改善箇所説明図

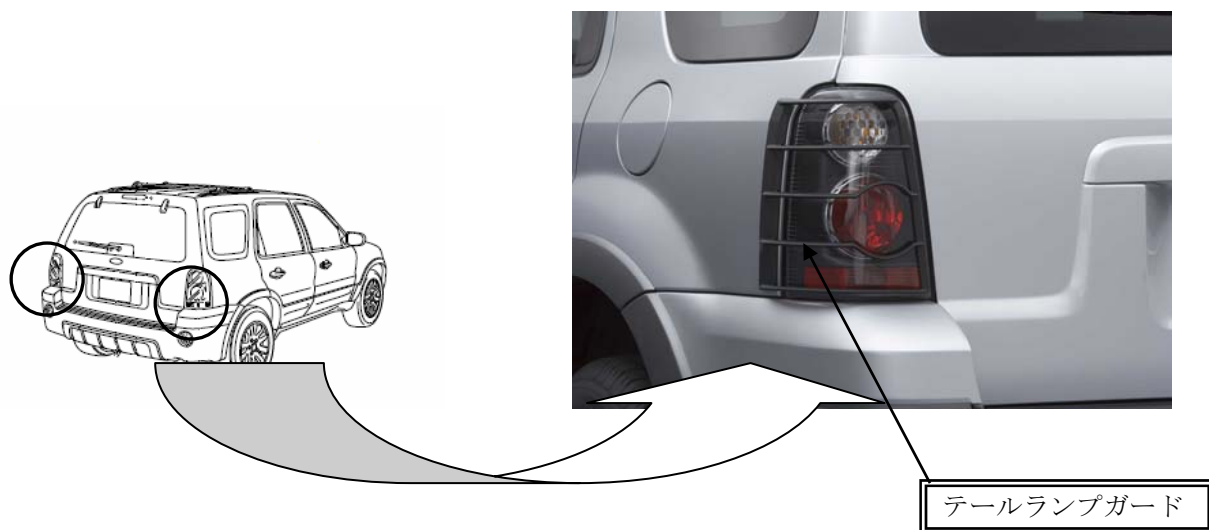
基準不適合発生箇所

後部灯火器に取り付けられたテールランプガード（後付アクセサリ部品）が灯火器の一部を遮るため、保安基準に適合しない。

改善の内容

全車両、当該テールランプガードを取り外す。
